# PLAN LOCAL D'URBANISME METROPOLE ROUEN NORMANDIE

PROJET DE MODIFICATION N°2 - PPAC  
POLE DE PROXIMITE AUSTREBERTHE CAILLY  
> NOTICE DE PRESENTATION ET MOTIFS DES  
CHANGEMENTS APPORTES

*Compléments au Rapport de Présentation*

PLU approuvé : 13/02/2020

##### a. Modification du plan de morphologie urbaine sur le secteur du Chemin de Croisset

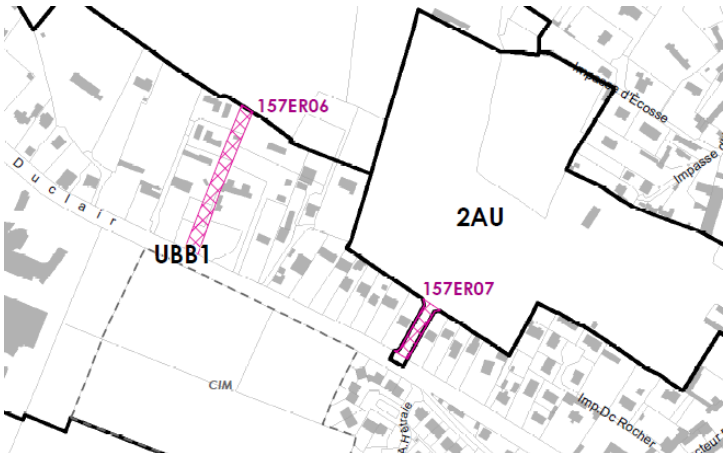
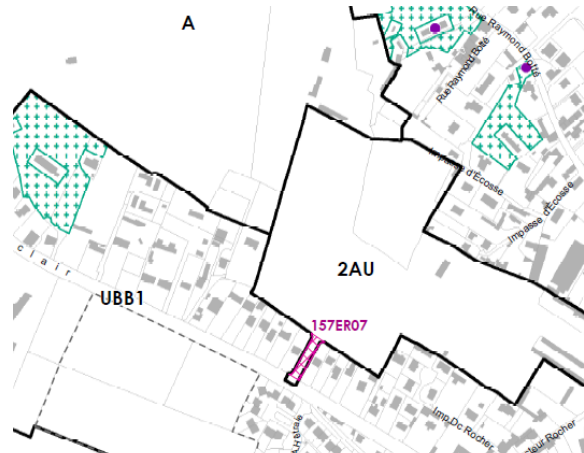
<i>Pièce(s) du PLU concernée(s)</i>	<i>Intitulé</i>	<i>Objet de la modification</i>
Règlement graphique 4.2.2 planche 2 plans 24 - 25	Modification du plan de morphologie – rue et chemin de Croisset	Adaptation de la hauteur sur la planche 2 du règlement graphique - plan de morphologie urbaine – rue et chemin de Croisset
<i>Zone(s) et/ou parcelle(s) concernée(s)</i>	<i>Justification de la modification</i>	
<b>UXI</b>	Les zones de morphologies urbaines sur les secteurs de la rue et sur le chemin de Croisset ne sont pas adaptées au tissu urbain existant. La hauteur indiquée sur la planche 2 du règlement graphique est de 60 m sur ce secteur industriel et portuaire. Des habitations se situant au sein de ce secteur, il est proposé d'adapter ces hauteurs au regard du tissu urbain existant en diminuant sur certains secteurs les hauteurs avec une hauteur maximale à 15m.

**c. Modification du périmètre de l'emplacement réservé n°8 – Ajout des parcelles AM 22-90-91-231-230**

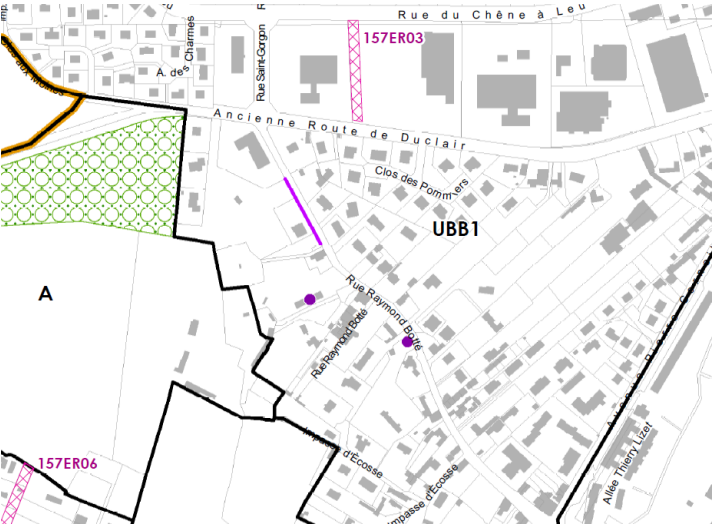
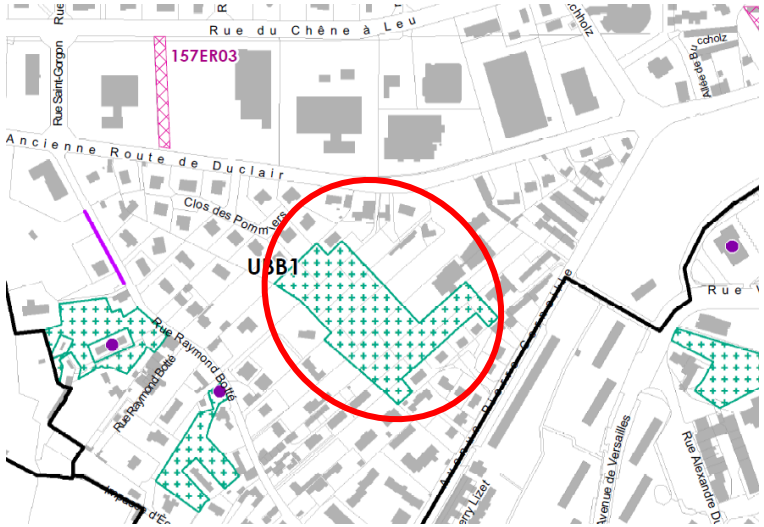
<i><b>Pièce(s) du PLU concernée(s)</b></i>	<i><b>Intitulé</b></i>	<i><b>Objet de la modification</b></i>
Règlement graphique 4.2.1 planche 1 plan 25 Annexe 4.2.4.1 Liste des emplacements réservés	Modification du périmètre de l'emplacement réservé n°8	Ajout des parcelles AM 22-90-91-230 et 231 dans le périmètre de l'emplacement réservé n°8 en vue d'y créer un projet immobilier (Mixité sociale de l'Habitat : 50 % minimum de logements en accession libre à la propriété)
<i><b>Zone(s) et/ou parcelle(s) concernée(s)</b></i>	<i><b>Justification de la modification</b></i>	
<b>UBB1</b>	La Commune est en cours d'acquisition des parcelles AM 10 et AM 11 constituant actuellement l'emplacement réservé n°8. La Commune souhaite étendre la superficie de l'emplacement réservé pour y ajouter les parcelles AM 22-90-91-230-231 d'une surface supplémentaire de 2092m <sup>2</sup> . L'objectif est de permettre la diversification du parc de logement de la commune. La destination indiquée dans le règlement approuvé le 13 février 2020 est inchangée.

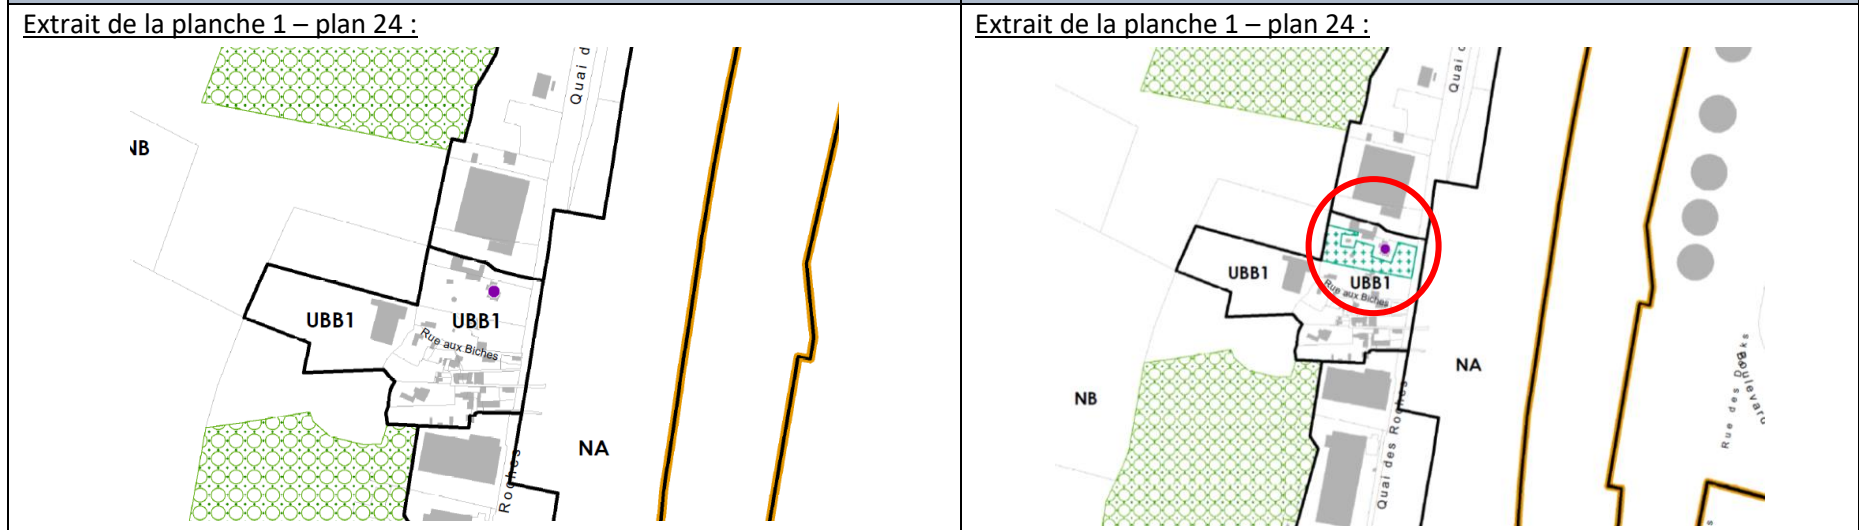
<b><i>Pièce(s) du PLU concernée(s)</i></b>	<b><i>Intitulé</i></b>	<b><i>Objet de la modification</i></b>
Règlement graphique 4.2.1 : planche 1 plan 25	Patrimoine naturel : Ajout d'une protection cœur d'îlot/coulée verte/parc	Instauration d'une protection « parc/cœur d'îlot/coulée verte » sur la parcelle AW 73, sise côte de Canteleu
<b><i>Zone(s) et/ou parcelle(s) concernée(s)</i></b>	<b><i>Justification de la modification</i></b>	
<b><i>UBB1</i></b>	L'objectif est d'instaurer des espaces de respiration à l'intérieur d'un tissu urbain déjà dense et ainsi répondre à l'objectif de développer les espaces de nature en ville.

**f. Ajout d'une protection « parc/cœur d'îlot/coulée verte » sur la parcelle BL 107**

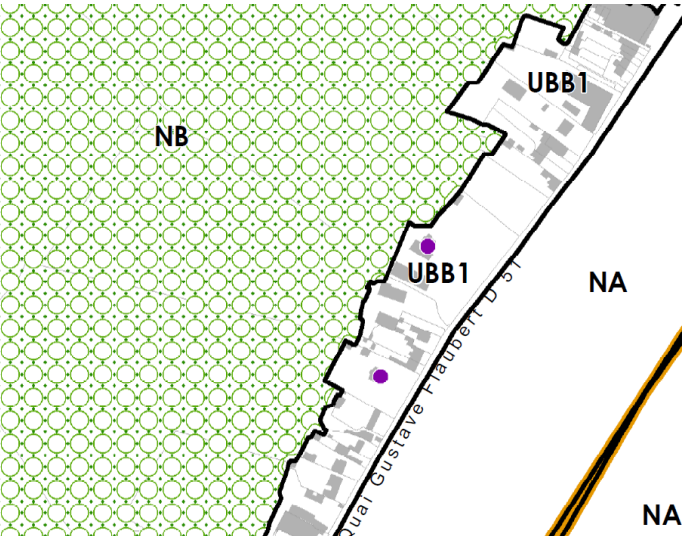
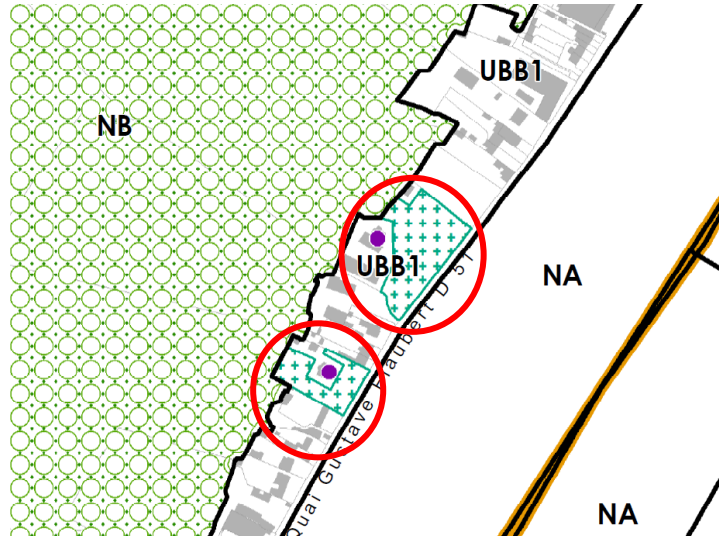
<b>Pièce(s) du PLU concernée(s)</b>	<b>Intitulé</b>	<b>Objet de la modification</b>
Règlement graphique 4.2.1 planche 1 plan 24	Patrimoine naturel : Ajout d'une protection parc/cœur d'îlot/coulée verte	Instauration d'une protection « parc/cœur d'îlot/coulée verte » sur la parcelle BL 107, sise Quai des roches

<i>Zone(s) et/ou parcelle(s) concernée(s)</i>	<i>Justification de la modification</i>
<b>UBB1</b>	L'objectif est d'instaurer des espaces de respiration à l'intérieur d'un tissu urbain déjà dense et ainsi répondre à l'objectif de développer les espaces de nature en ville.

**g. Ajout d'une protection « parc/cœur d'îlot/coulée verte » sur les parcelles BC 32 et 63**

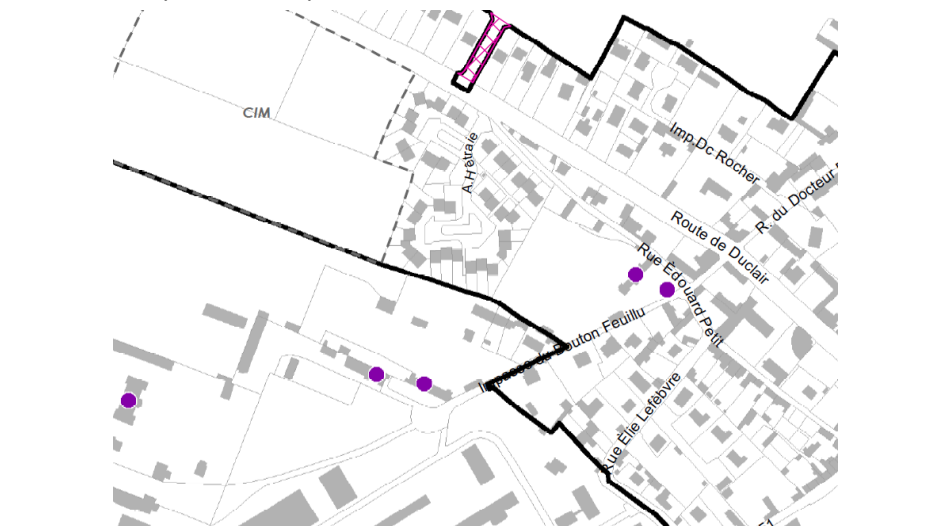
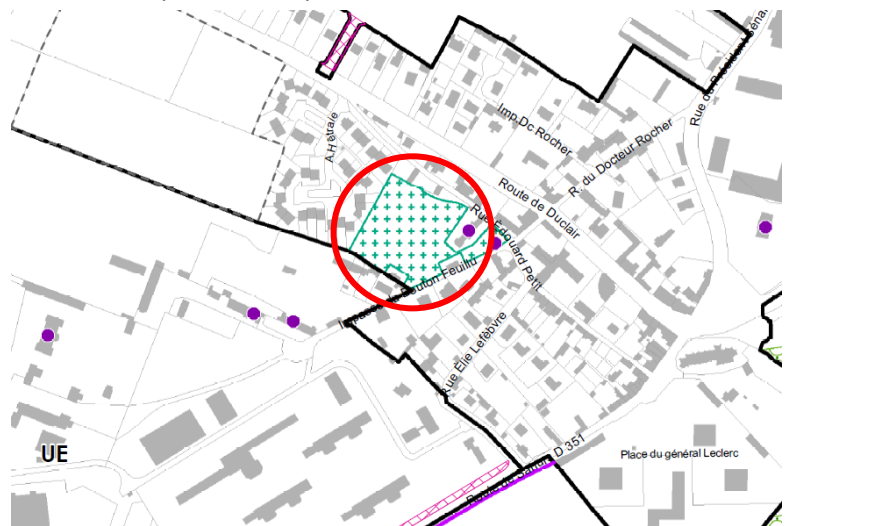
<i>Pièce(s) du PLU concernée(s)</i>	<i>Intitulé</i>	<i>Objet de la modification</i>
Règlement graphique 4.2.1 planche 1 plan 25	Patrimoine naturel : Ajout d'une protection parc/cœur d'îlot/coulée verte	Instauration d'une protection « parc/cœur d'îlot/coulée verte » sur les parcelles BC 32 et 63, sise Quai Gustave Flaubert

<b>Zone(s) et/ou parcelle(s) concernée(s)</b>	<b>Justification de la modification</b>
<b>UBB1</b>	L'objectif est d'instaurer des espaces de respiration à l'intérieur d'un tissu urbain déjà dense et ainsi répondre à l'objectif de développer les espaces de nature en ville. Ce sont par ailleurs des propriétés déjà protégées au titre du patrimoine bâti (fiches patrimoines 26 et 27)
<b>AVANT MODIFICATION</b>	<b>APRES MODIFICATION</b>
<p>Extrait de la planche 1 – plan 25 :</p> 	<p>Extrait de la planche 1 – plan 25 :</p>

**h. Ajout d'une protection « parc/cœur d'îlot/coulée verte » sur la parcelle AB 289**

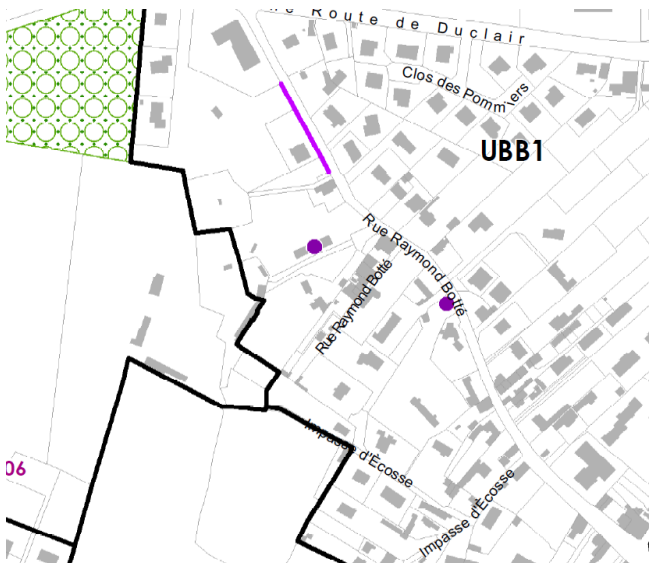
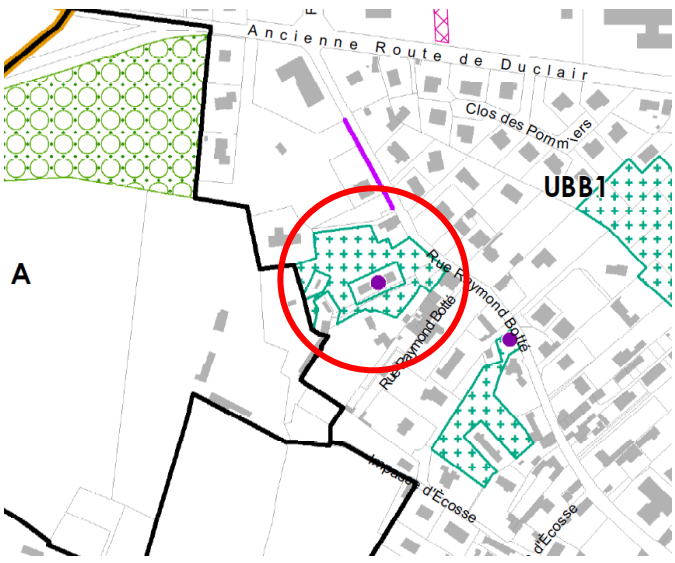
<i>Pièce(s) du PLU concernée(s)</i>	<i>Intitulé</i>	<i>Objet de la modification</i>
Règlement graphique 4.2.1 planche 1 plan 25	Patrimoine naturel : Ajout d'une protection parc/cœur d'îlot/coulée verte	Instauration d'une protection « parc/cœur d'îlot/coulée verte » sur les parcelles AB 289, rue du Bouton Feuillu
<i>Zone(s) et/ou parcelle(s) concernée(s)</i>	<i>Justification de la modification</i>	
<b>UBB1</b>	L'objectif est d'instaurer des espaces de respiration à l'intérieur d'un tissu urbain déjà dense et ainsi répondre à l'objectif de développer les espaces de nature en ville. Cette propriété est déjà protégée au titre du patrimoine bâti (fiche patrimoine 13)	
<b>AVANT MODIFICATION</b>		<b>APRES MODIFICATION</b>
<p>Extrait de la planche 1 – plan 25 :</p> 		<p>Extrait de la planche 1 – plan 25 :</p>

i. Ajout d'une protection « parc/cœur d'îlot/coulée verte » sur la parcelle AB 384

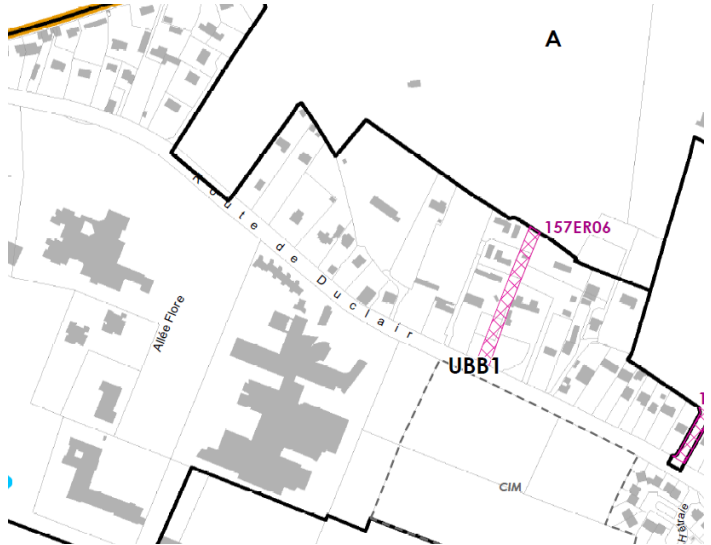
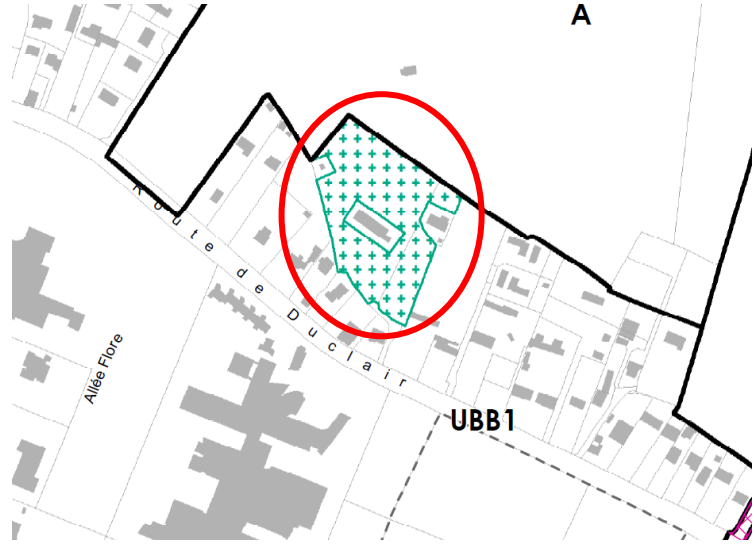
<b>Pièce(s) du PLU concernée(s)</b>	<b>Intitulé</b>	<b>Objet de la modification</b>
Règlement graphique 4.2.1 planche 1 plan 25	Patrimoine naturel : Ajout d'une protection parc/cœur d'îlot/coulée verte	Instauration d'une protection « parc/cœur d'îlot/coulée verte » sur la parcelle AB 384, rue Raymond Botté
<b>Zone(s) et/ou parcelle(s) concernée(s)</b>		<b>Justification de la modification</b>
<b>UBB1</b>		L'objectif est d'instaurer des espaces de respiration à l'intérieur d'un tissu urbain déjà dense et ainsi répondre à l'objectif de développer les espaces de nature en ville. Le portail de cette propriété est déjà protégé au titre du patrimoine bâti (fiche patrimoine 8)
<b>AVANT MODIFICATION</b>		<b>APRES MODIFICATION</b>
<p>Extrait de la planche 1 – plan 25 :</p> 		<p>Extrait de la planche 1 – plan 25 :</p>

j. Ajout d'une protection « parc/cœur d'îlot/coulée verte » sur les parcelles AI 127-77-78-79-82-80

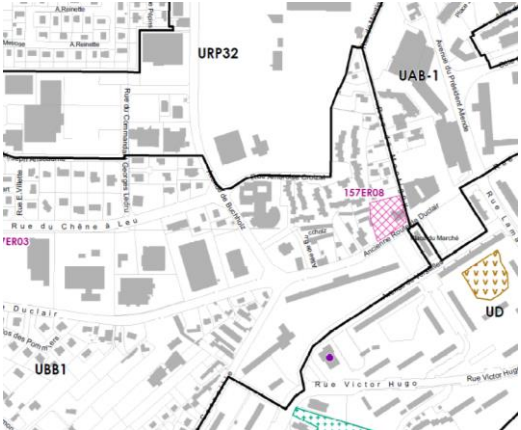
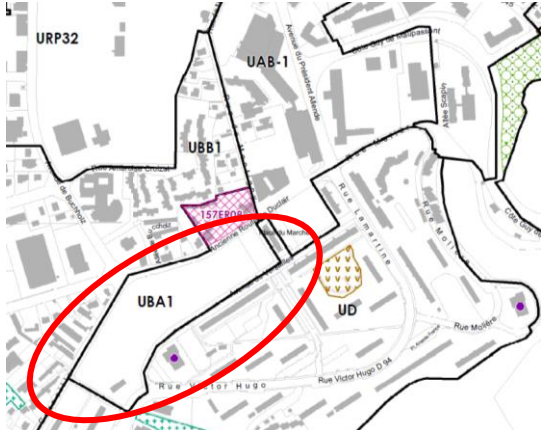
<b>Pièce(s) du PLU concernée(s)</b>	<b>Intitulé</b>	<b>Objet de la modification</b>
Règlement graphique 4.2.1 planche 1 plan 25	Patrimoine naturel : Ajout d'une protection parc/cœur d'îlot/coulée verte	Instauration d'une protection « parc/cœur d'îlot/coulée verte » sur les parcelles AI 127-77-78-79-80-82, rue Raymond Botté
<b>Zone(s) et/ou parcelle(s) concernée(s)</b>		<b>Justification de la modification</b>
<b>UBB1</b>		L'objectif est d'instaurer des espaces de respiration à l'intérieur d'un tissu urbain déjà dense et ainsi répondre à l'objectif de développer les espaces de nature en ville. Cette propriété est déjà protégée au titre du patrimoine bâti (fiche patrimoine 7)
<b>AVANT MODIFICATION</b>		<b>APRES MODIFICATION</b>
<p>Extrait de la planche 1 – plan 25 :</p> 		<p>Extrait de la planche 1 – plan 25 :</p>

### I. Modification de zonage, changement de zone UBB1 en UBA1

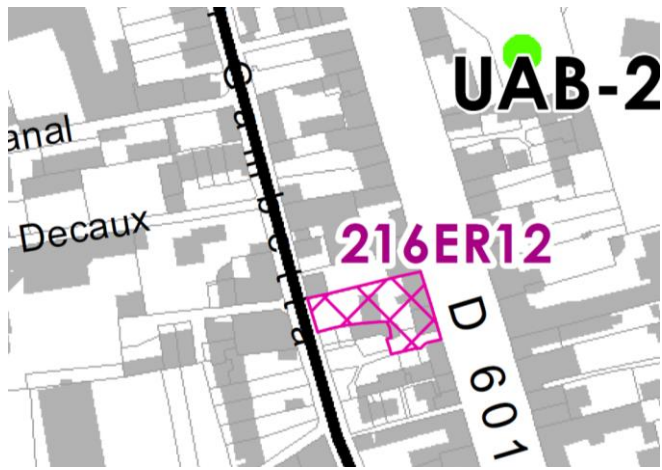
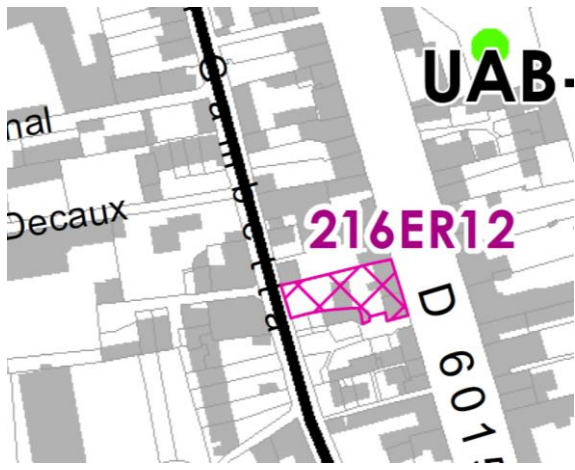
<b>Pièce(s) du PLU concernée(s)</b>	<b>Intitulé</b>	<b>Objet de la modification</b>
Règlement graphique 4.2.1 planche 1 plan 25	Modification du zonage	Modification de zonage des parcelles (AX 206-AX 40-AM 10-AM 11-AM 22-AM 90- AM 91-AM 231) actuellement classées en zone urbaine d’habitat individuel peu dense (zone UBB1) en zone urbaine d’habitat individuel dense (zone UBA1)
<b>Zone(s) et/ou parcelle(s) concernée(s)</b>	<b>Justification de la modification</b>	
<b>UBB1</b>	L’optimisation du foncier, les projets de renouvellement urbain du secteur précisés par la mise en place d’emplacements réservés et la proximité du centre-ville sont des éléments de contexte qui répondent à un classement de ces parcelles en zone UBA1. Cette zone permet la densification, la réalisation d’opération de renouvellement urbain et permet également d’accueillir des équipements, des services et des commerces de proximité de moins de 500 m <sup>2</sup> de surface de plancher, compatibles avec la fonction d’habiter. Le zonage UBB1 est modifié pour classer ce secteur en zone en UBA1, permettant ainsi de répondre aux objectifs de densification et de renouvellement. Le zonage UBB1 est en partie modifié pour créer une zone UBA1 sur les parcelles citées ci-dessus.

**b. Ajustement d'une trame de protection verger en trame "parcs /cœurs d'îlots/ coulées vertes"**

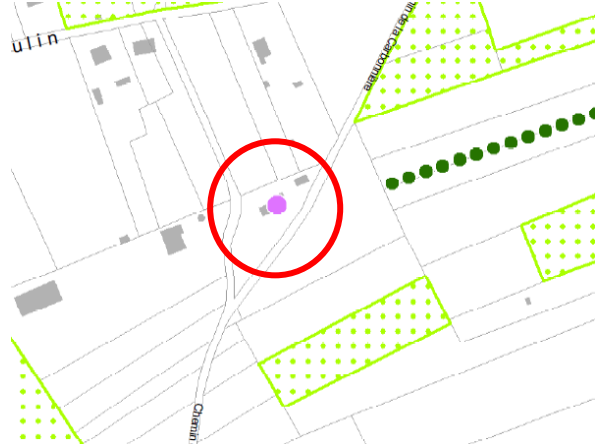
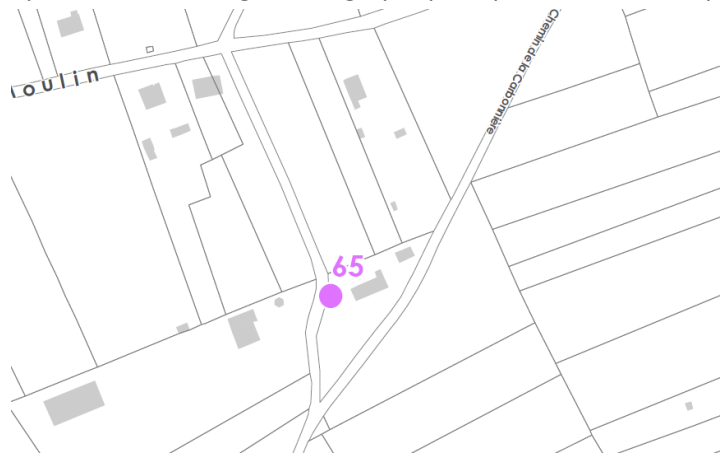
<i>Pièce(s) du PLU concernée(s)</i>	<i>Intitulé</i>	<i>Objet de la modification</i>
3. Règlement graphique 4.2.1 planche 1 plan 31	Ajustement de la trame de protection en "parcs/cœurs d'îlots/ coulées vertes".	Ajustement de la trame de protection vergers en « parcs/cœur d'îlots/ coulées vertes » sur la parcelle AB 497

<b>Zone(s) et/ou parcelle(s) concernée(s)</b>	<b>Justification de la modification</b>
<b>UBB2</b>	Le diagnostic réalisé dans le cadre de l'élaboration du PLU a permis de constituer un premier recensement, et de déployer plusieurs dispositions réglementaires dans le but d'enrayer la disparition du petit patrimoine bâti et des vergers. Néanmoins, il apparaît que le jardin cadastré section AB n°497 n'est pas composé de verger mais correspond à un parc, il est donc proposé d'ajuster la trame de protection en "parc /cœur d'îlot/ coulée verte".

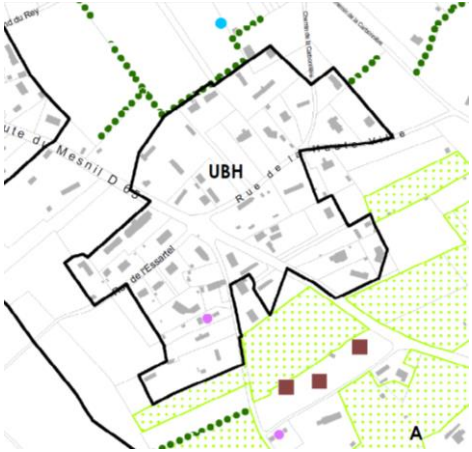
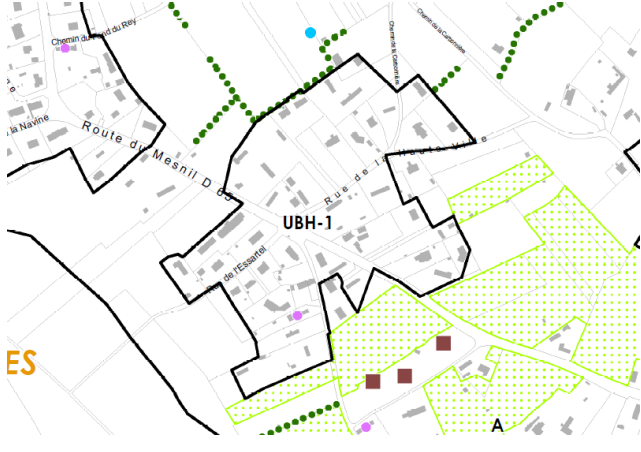
<i>Pièce(s) du PLU concernée(s)</i>	<i>Intitulé</i>	<i>Objet de la modification</i>
Règlement graphique 4.2.1 planche 1 plan 6 Annexe au Règlement graphique - Patrimoine Bâti : 4.2.4.3 – plan 6	Erreur de localisation du sigle « protection moyenne » sur la planche 1	Erreur de localisation du sigle « protection moyenne » sur le bâtiment principal de la parcelle AM 133
<i>Zone(s) et/ou parcelle(s) concernée(s)</i>	<i>Justification de la modification</i>	
<b>A</b>	Sur le territoire de la Commune de Jumièges, plusieurs belles demeures ou bâtiments ont été protégés sur le règlement graphique (planche 1) du PLUi. On repère ces bâtiments identifiés au plan de zonage à l'aide d'un rond de couleur rose. Le sigle a été mal positionné sur la parcelle AM 133 (il n'est pas positionné sur un bâtiment). Il convient de le replacer sur le bâtiment repéré lors de l'élaboration du PLUi.	
<i>AVANT MODIFICATION</i>		<i>APRES MODIFICATION</i>
